datum: 15 september 2021
ons kenmerk: 21-907
uw kenmerk: -
betreft: Verzoek vernieuwbouw bijgebouw Kieftveen 37 Voorthuizen

PLAN: Kieftveen 37 in Voorthuizen

Voor de Kieftveen 37 te Voorthuizen heb ik een vooroverlegplan in behandeling. Gaat om het vergoten van de bijgebouwen op het vakantieterrein.

vooraanzicht

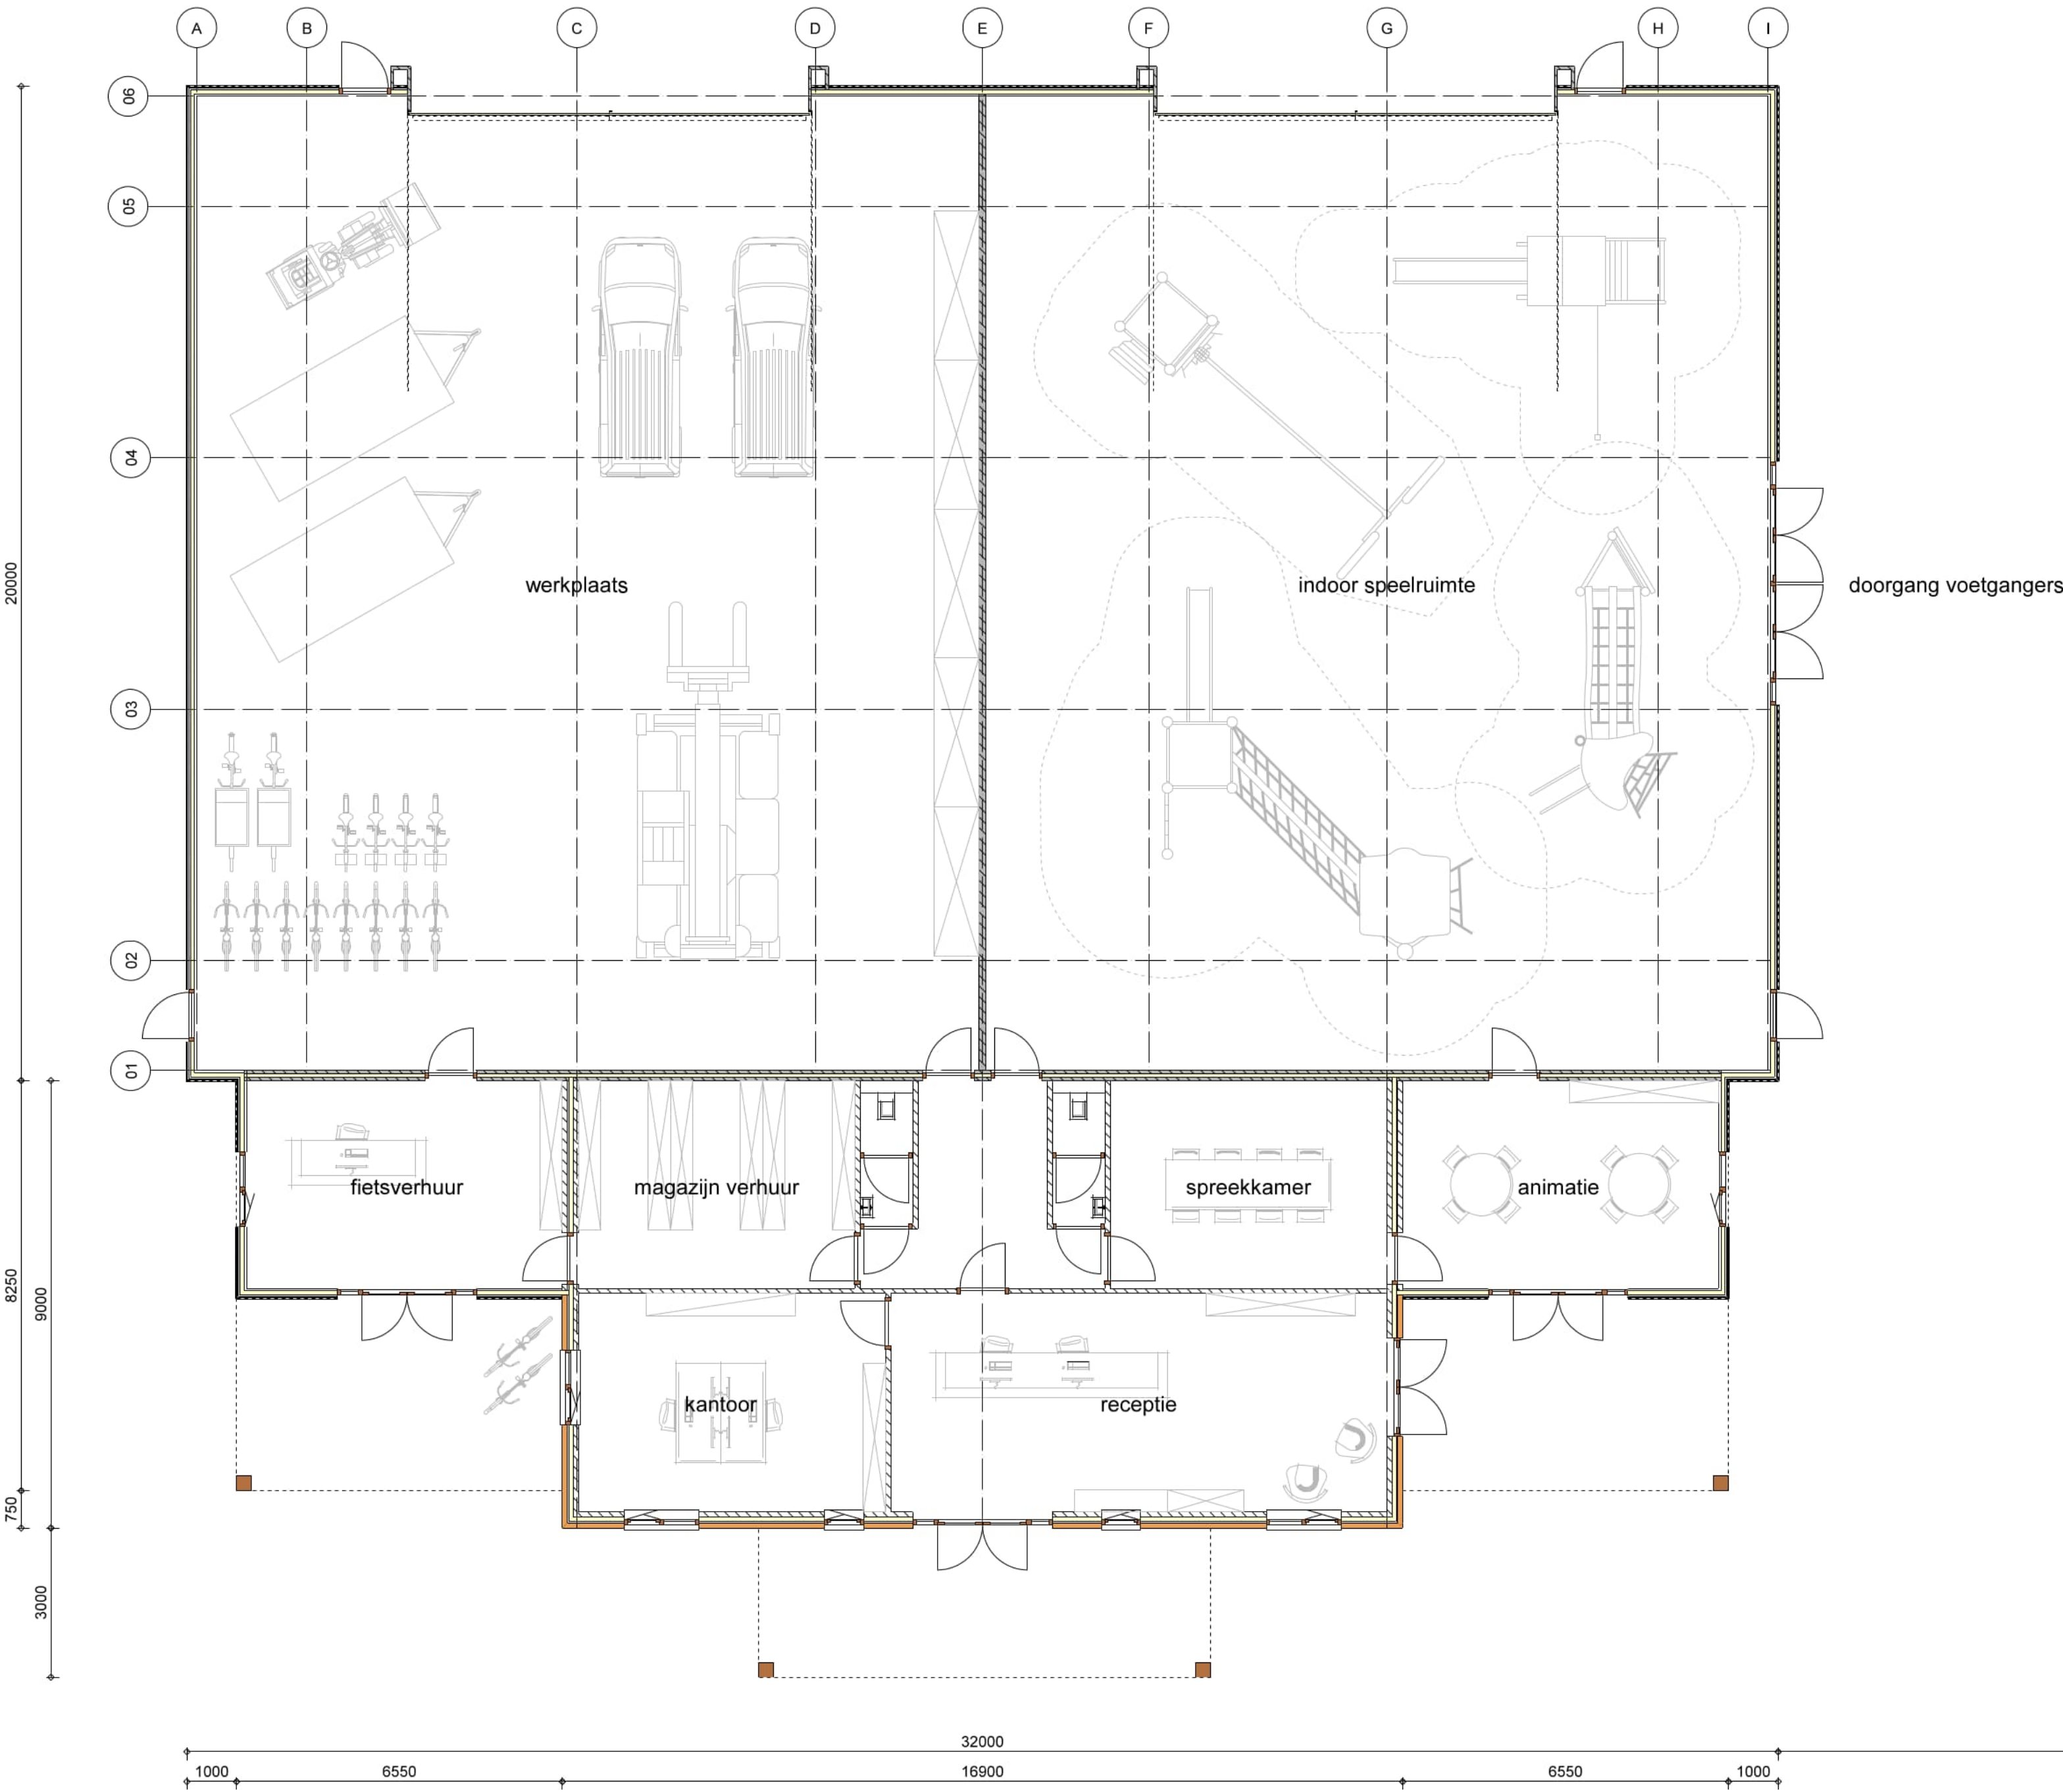
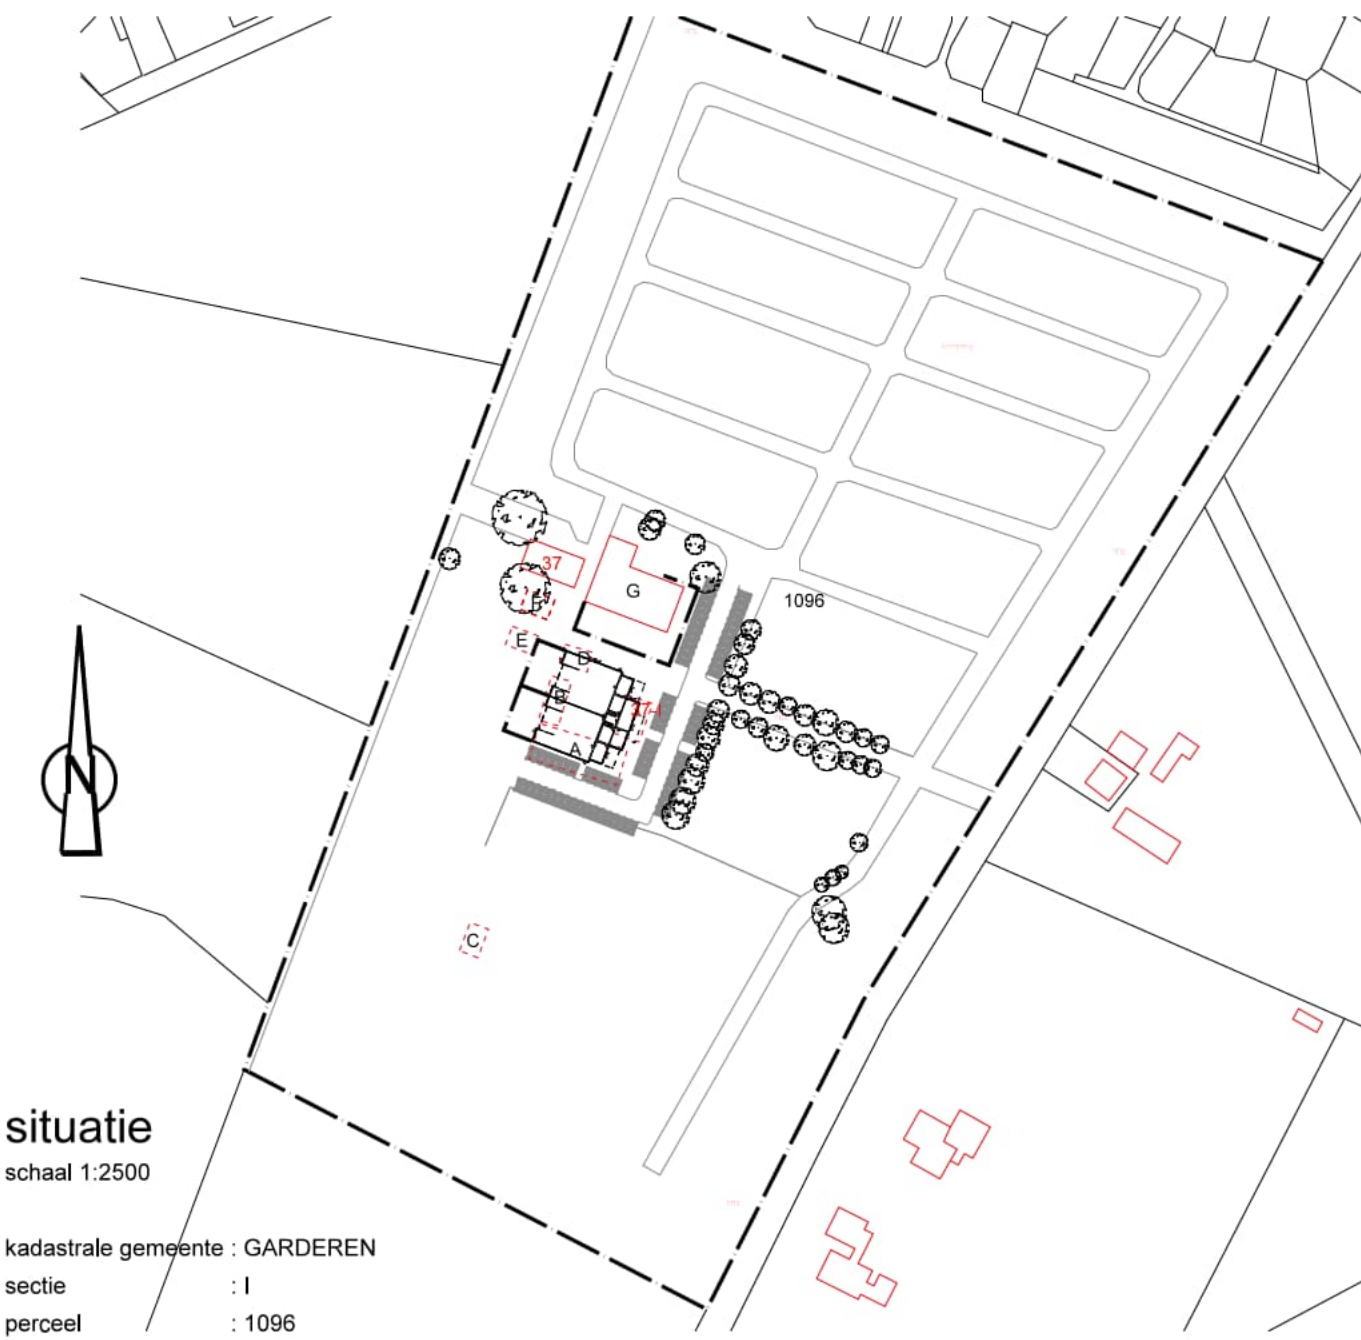
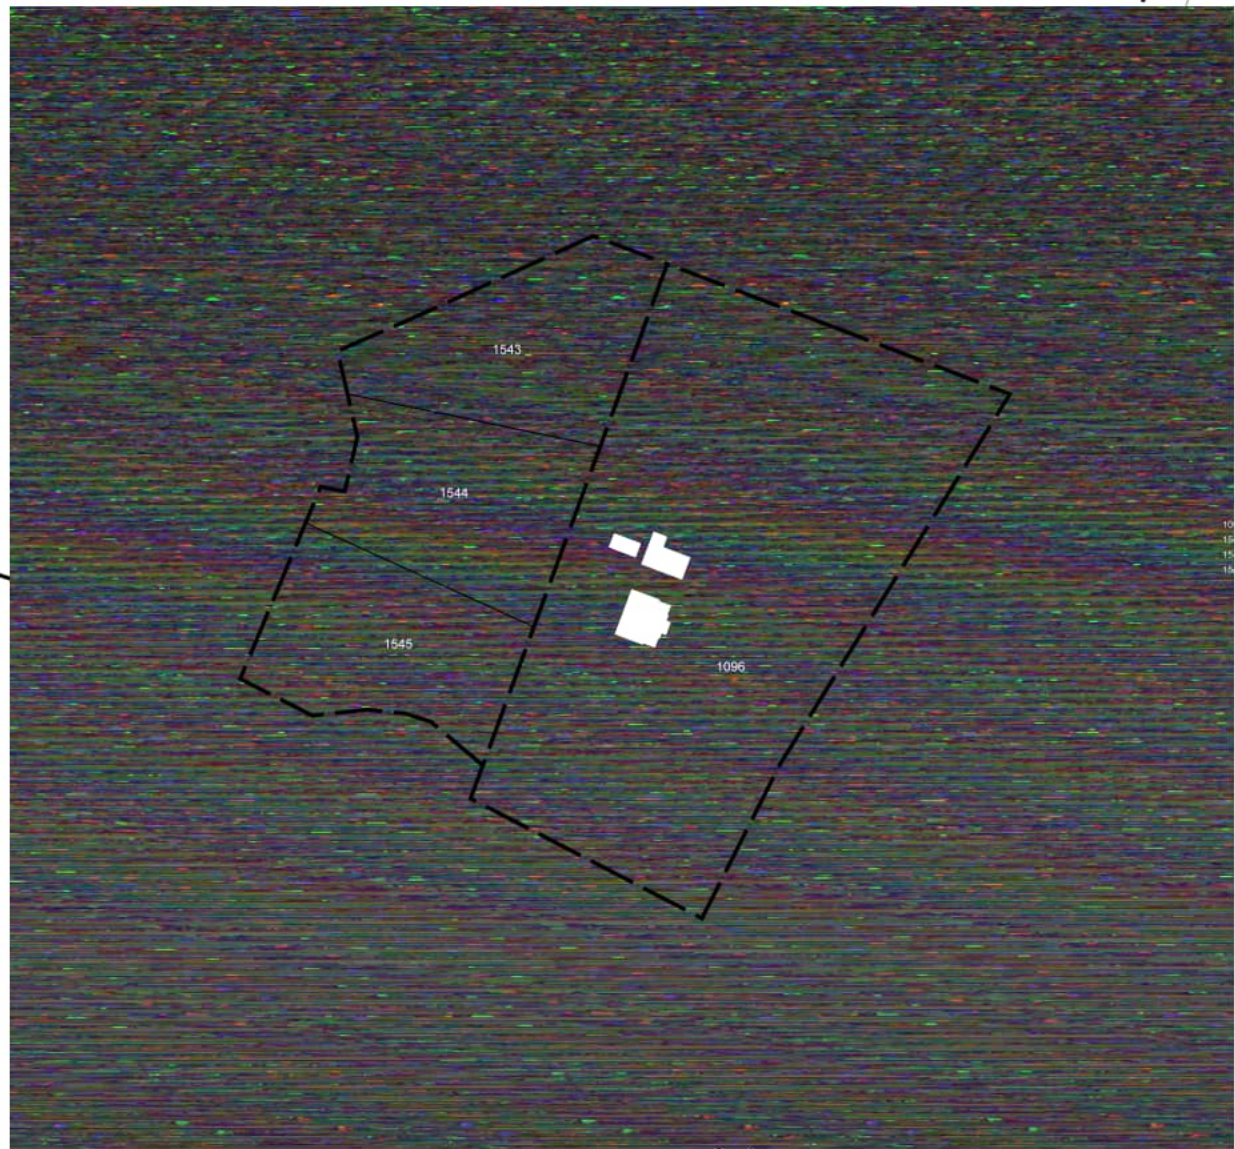
Het bouwplan kent de volgende strijdigheden:

- De goothoogte van een gebouw voor een centrale en/of sanitaire voorzieningen mag niet meer bedragen dan 3,5 m. Goothoogte bij overheaddeuren wordt 5,5 meter. Strijdig met artikel 16.2.3 onder a. Kan binnenplans worden afgeweken middels artikel 16.4 lid 4

- De totale bebouwde oppervlakte van de centrale mag per recreatiebedrijf niet meer bedragen dan de in onderstaande lijst aangegeven oppervlakte. Bergingen mag niet meer dan 150 m² bedragen. Werkplaats wordt 320 m². Dan zijn nog geen eens de bestaande bergingen meegeteld. Hiermee is het bouwplan strijdig met artikel 16.2.3 onder c. Kan niet worden afgeweken middels 16.4 lid 2. Daarom een PAB

Fig. 2 Projectgebied (rode pijl) op luchtfoto en bestemmingsplan Buitengebied 2012 geconsolideerd (2022).

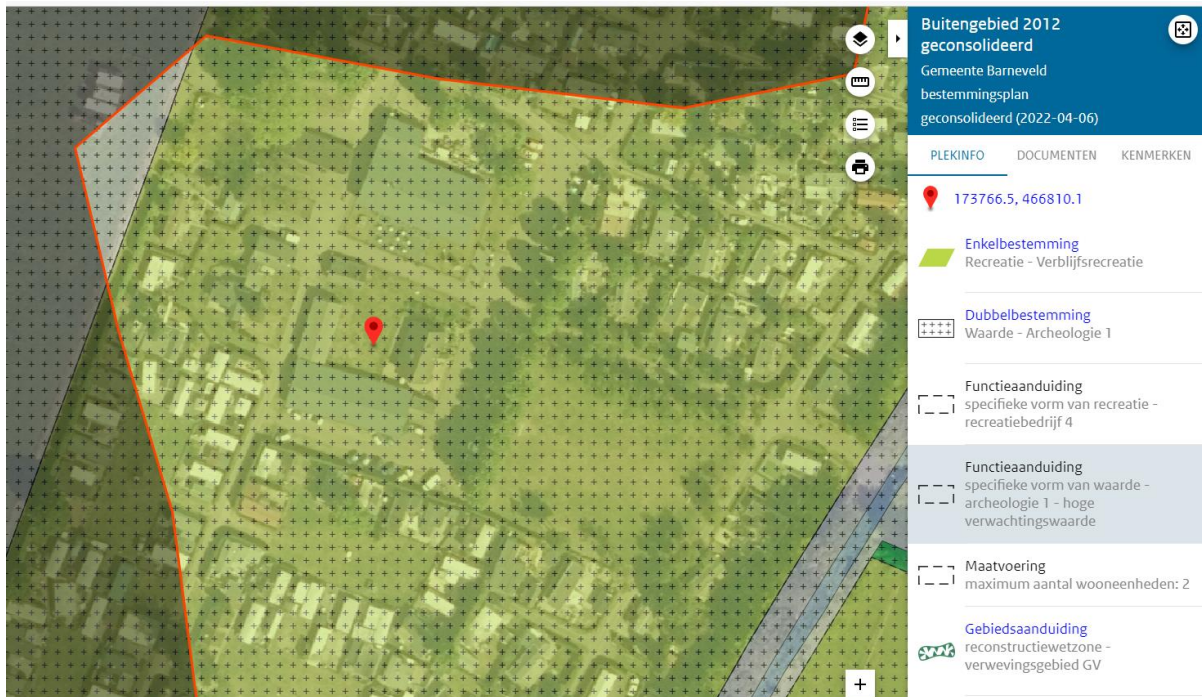
Het projectgebied is in het vigerende bestemmingsplan bestemd voor verblijfsrecreatie met (o.a.) een dubbelbestemming 'Waarde-Archeologie 1' en een functieaanduiding 'specifieke vorm van waarde archeologie 1 – hoge verwachtingswaarde' (zie fig. 2, opgelicht in +++ - arcering).

Op of in deze gronden mogen geen bouwwerken worden gebouwd, voor zover de oppervlakte van het (ondergrondse) bouwwerk *meer dan 250 m²* en de ondergrondse bouwdiepte *meer dan 0,3 m beneden maaiveld* bedraagt (art. 25.2 lid 2 sub b), ténzij archeologisch onderzoek wordt verricht (art. 25.2 lid 3 en 4).

Artikel 25.2 lid 3 in bestemmingsplan 'Buitengebied 2012 geconsolideerd' is van toepassing. Archeologisch onderzoek wordt niet noodzakelijk geacht; aan de omgevingsvergunning hoeven geen archeologische voorwaarden te worden verbonden.
